INFORME DE VISITA DE CONTROL
N.º 001-2024-OCI/0228-SVC

VISITA DE CONTROL
UNIVERSIDAD NACIONAL DE SAN MARTÍN
DISTRITO DE TARAPOTO PROVINCIA DE SAN MARTÍN,
DEPARTAMENTO DE SAN MARTÍN

**“VERIFICACIÓN DE ACCESIBILIDAD ADECUADA PARA
PERSONAS CON DISCAPACIDAD A LA UNIVERSIDAD
NACIONAL DE SAN MARTÍN – SEDE CENTRAL”**

Fotografía n.º 01

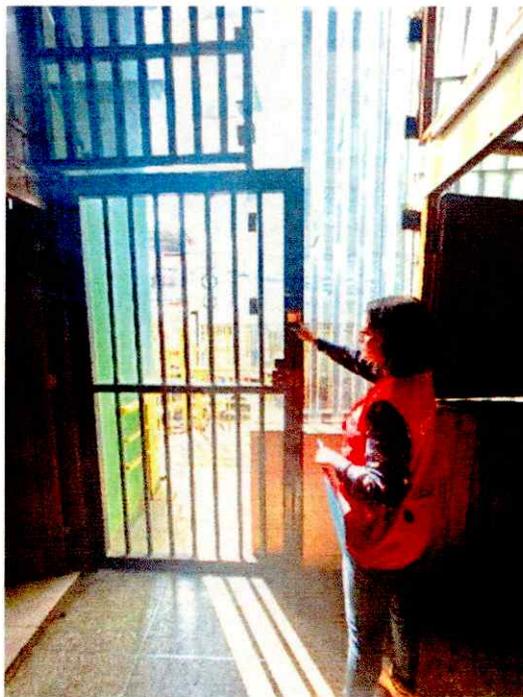
Se advirtió que la rampa de acceso para personas con discapacidad, se encuentra cerrada imposibilitando el ingreso a la sede central de la Entidad a personas con movilidad reducida, personas en sillas de ruedas, personas con discapacidad visual, personas con muletas, personas con carritos de bebé, entre otras condiciones; cabe precisar, que las rampas de acceso permiten el desplazamiento seguro y cómodo de personas con movilidad reducida, brindando la posibilidad de acceder a diferentes espacios de manera autónoma. La situación expuesta se muestra en las fotografías siguientes:

Acceso a la rampa desde el Jr. Manco Cápac cuadra 1 cerrado.

Fotografía n.º 02

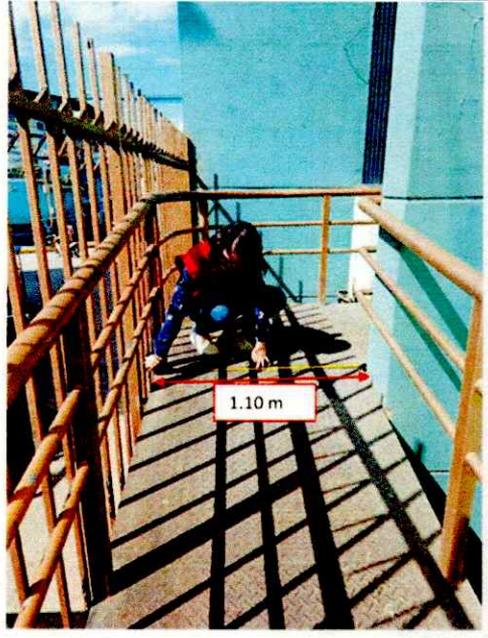
Acceso a la rampa desde el interior de la entidad cerrado.

Fotografía n.º 05	Fotografía n.º 06

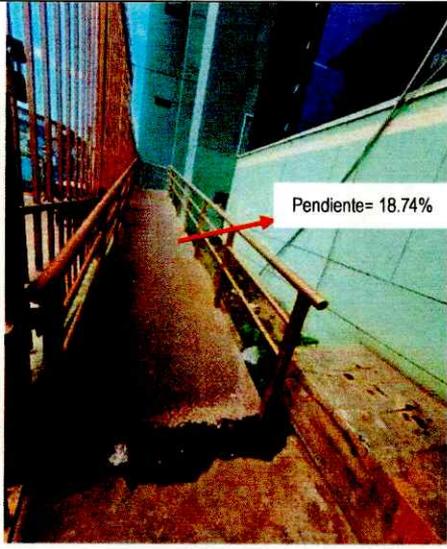
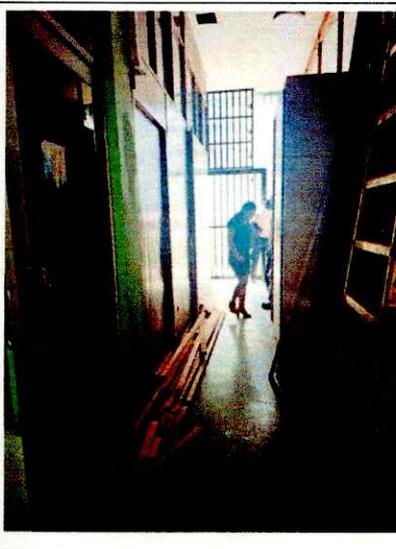
Al respecto, la rampa en mención tiene una diferencia de nivel de 1.57 m y un largo de 8.38 m, obteniendo una pendiente de 18.74% superando la pendiente máxima establecida en la Norma Técnica A.120 (Véase gráfico n.º 01 y fotografía n.º 05); cabe mencionar que, la ruta accesible de la rampa en el interior de la entidad se encuentra obstaculizada por muebles y materiales diversos lo que afecta el desplazamiento autónomo y seguro de las personas con discapacidad (véase fotografía n.º 06).

<p>Pendiente de la rampa 18.74%</p>	<p>Ruta de acceso de la rampa al interior de la entidad, obstaculizada por muebles y materiales diversos.</p>

Fotografía n.º 18

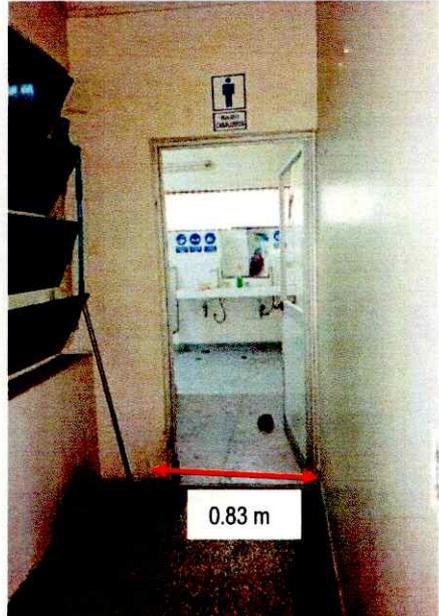
Puerta de acceso a servicios higiénicos de damas mide 0.83 m, no cumpliendo con el ancho mínimo de 1.00 m establecido en la Norma Técnica A.120.
